Merloni Elettrodomestici

Modèle:
LV66BKFR

Code commercial:
28011

n1045056
JOINT BAS DE CUVE MARK II

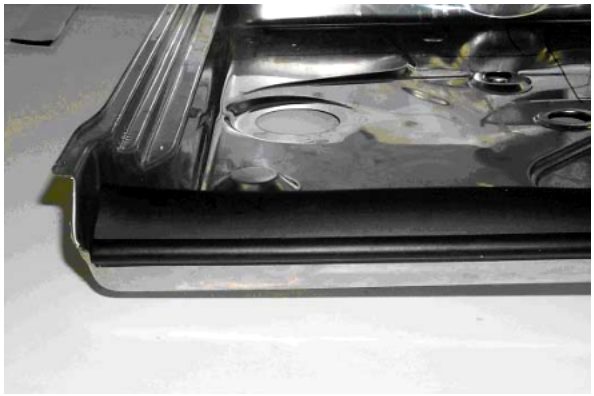
Afin d'empêcher les fuites d'eau au niveau de la partie inférieure de la porte, le joint de bas de cuve code sat 088505 a été introduit sur tous les modèles de lave-vaisselle concernés par cette notification, à partir du n° d'identification 20420.0001.

n1045062
Introduction d'une nouvelle structure 'EVO' dans les lave-vaisselle

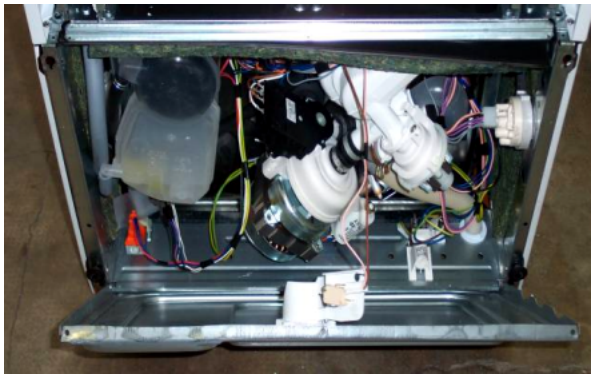
Les modèles de lave-vaisselle concernés par la présente notification, à partir du numéro de série 30101.0001, sont fabriqués avec une structure 'EVO'. Ils se différencient des modèles antérieurs à la modification par l'introduction de NOUVELLES CUVES ET DE NOUVEAUX PIEDS (voir N1045062TAB1).

La photo N1045062FIG1 illustre le fond du lave-vaisselle avec la structure 'EVO'.

Les codes Sat 078397 et 078396 (set régulation droite/gauche) vont etre géreés jusqu'à rupture de stock. Après on les substituera avec les nouveaux codes Sat 092821 et 092820. La meme chose en ce qui concerne le pied postérieur code Sat 078385 qu' on va substitué par le code

N1045081FIG1

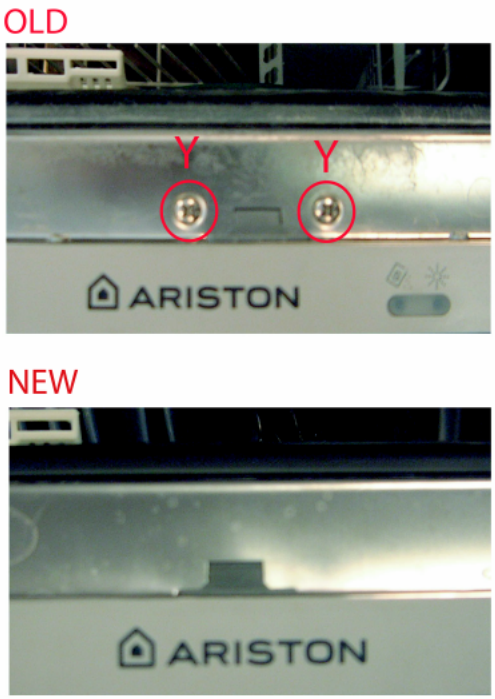
À partir du n° de série 40614.0001, le groupe de fermeture code 094128 a été introduit sur les lave-vaisselle de 60 cm concernés par cette notification, en remplacement du groupe 085357.

Suite à l'élimination des deux vis en Y (voir illustration N1045081FIG1) servant à fixer le groupe de fermeture à la porte intérieure, les portes ont également été modifiées. Elles peuvent être montées sur des machines fabriquées avant l'introduction de la modification, en remplaçant l'ancien groupe de fermeture par le nouveau groupe de fermeture.

JOINT BAS DE CUVE MARK II

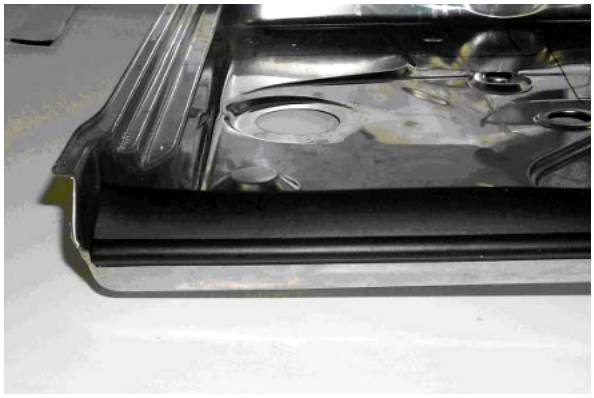
Afin d'empêcher les fuites d'eau au niveau de la partie inférieure de la porte, le joint de bas de cuve code sat 088505 a été introduit sur tous les modèles de lave-vaisselle concernés par cette notification, à partir du n° d'identification 20420.0001.

N1045063

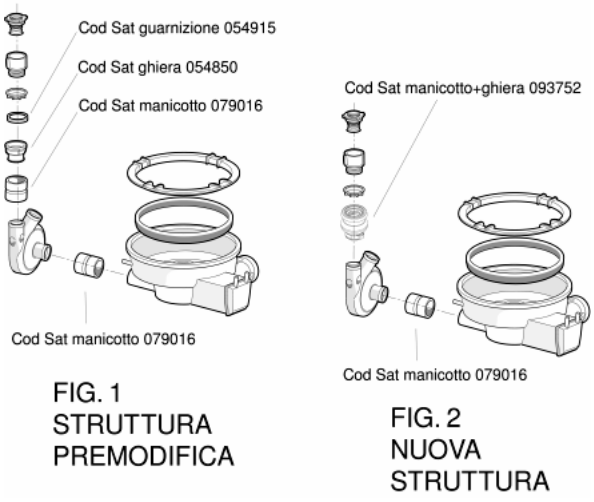
À partir du numéro de série 30224.0001, sur les machines concernées par la présente notification, on a introduit le groupe manchon+collier code Sat 093752 en remplacement du manchon code Sat 079016, du collier code Sat 054850 et du joint code Sat 054915.

Dans l'image N1045063, la structure antérieure à la modification est illustrée par la FIG1, la nouvelle structure par la FIG2.

Le collier code Sat 054850 sera toujours géré par le magasin jusqu'à épuisement des stocks. Le manchon code Sat 079016 continuera à être géré régulièrement car il est utilisé pour le raccordement cavité-vis sans fin du moteur.

N1045081FIG1

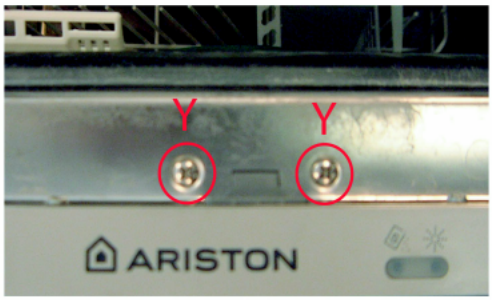
À partir du n° de série 40614.0001, le groupe de fermeture code 094128 a été introduit sur les lave-vaisselle de 60 cm concernés par cette notification, en remplacement du groupe 085357.

Suite à l'élimination des deux vis en Y (voir illustration N1045081FIG1) servant à fixer le groupe de fermeture à la porte intérieure, les portes ont également été modifiées. Elles peuvent être montées sur des machines fabriquées avant l'introduction de la modification, en remplaçant l'ancien groupe de fermeture par le nouveau groupe de fermeture.
